**Atlantic G10**

Tolerans där ej annat angivits: ISO 2768 m	 Ändr. <b>A</b>
Ritn.nr <b>14227</b>

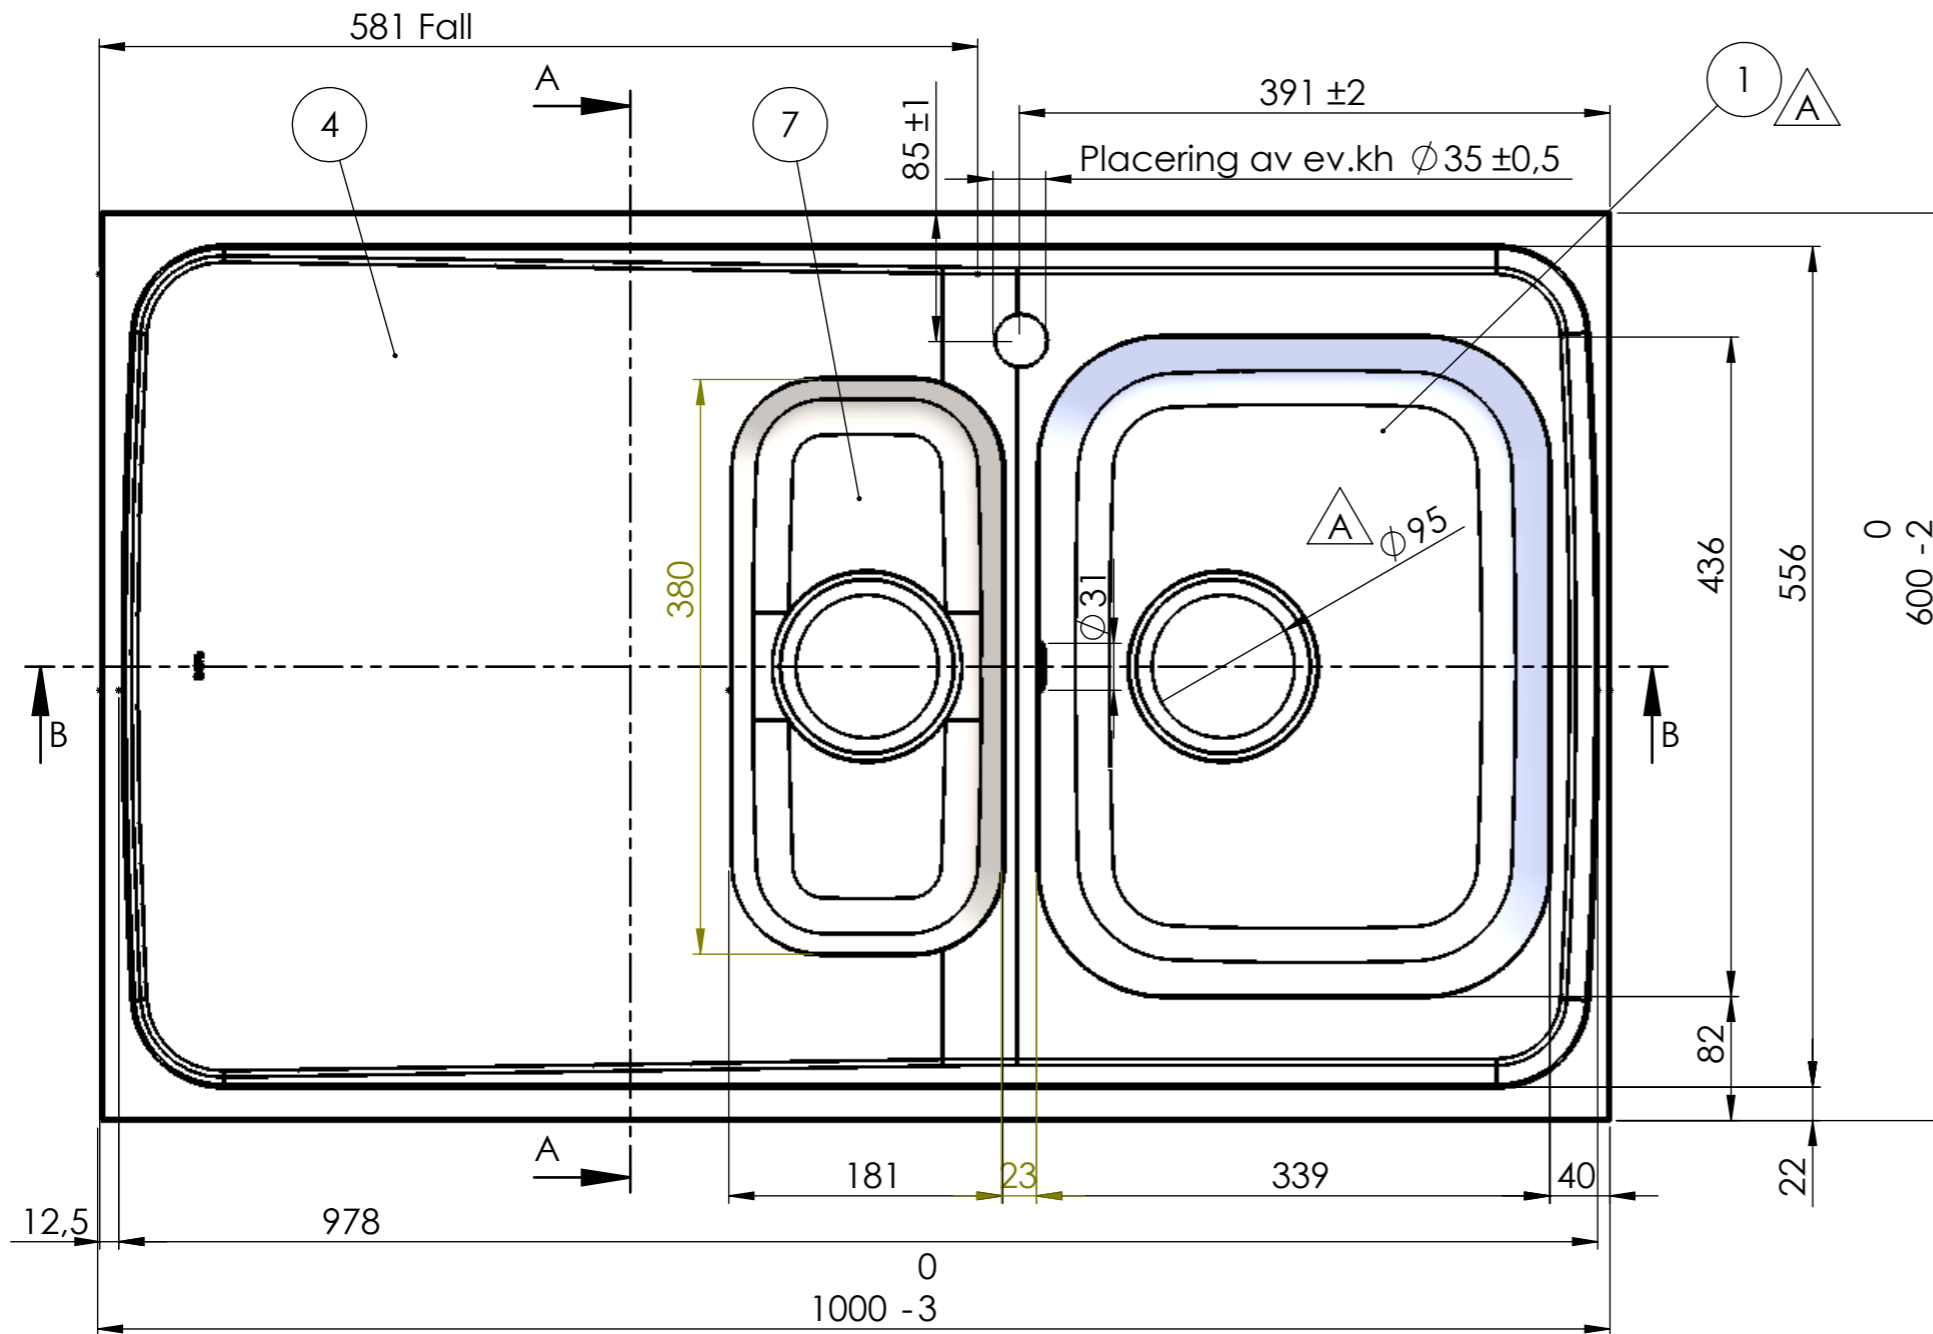
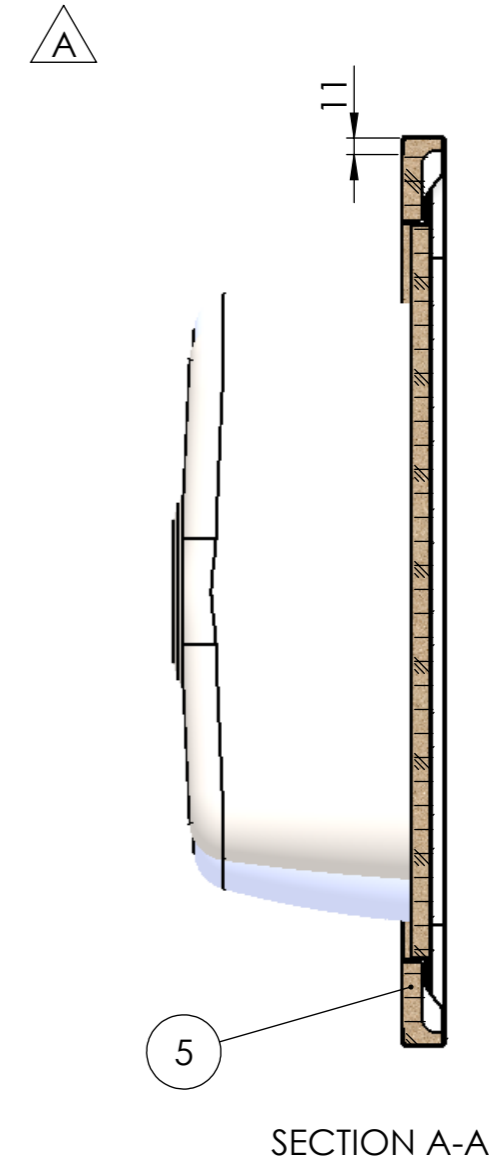
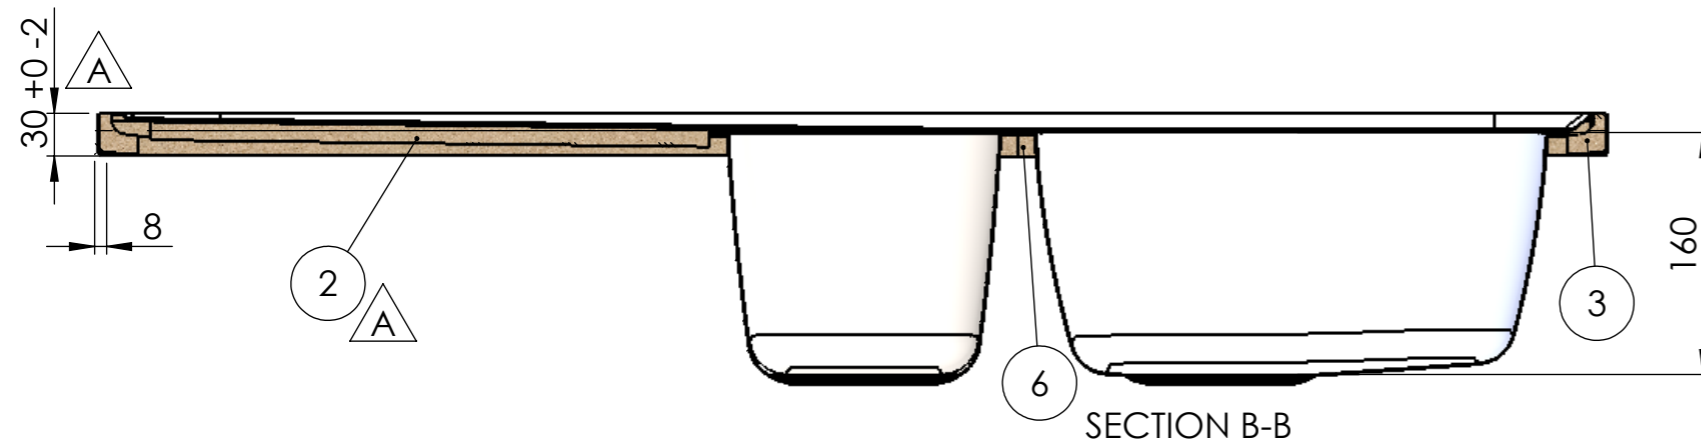
REV.	ANT.	ÄNDRING	DATUM	GODK.
A	6	Windexplatta ersatt med MDF. Kantklipp, ram och gavel ändrade för att vulsten inte ska överstiga 30mm. Omvik längsida var 9mm. Avlopp 51 ersätts av avl 97. Låda 34 stabiliserad med bombering R700.	2013-05-16	MR
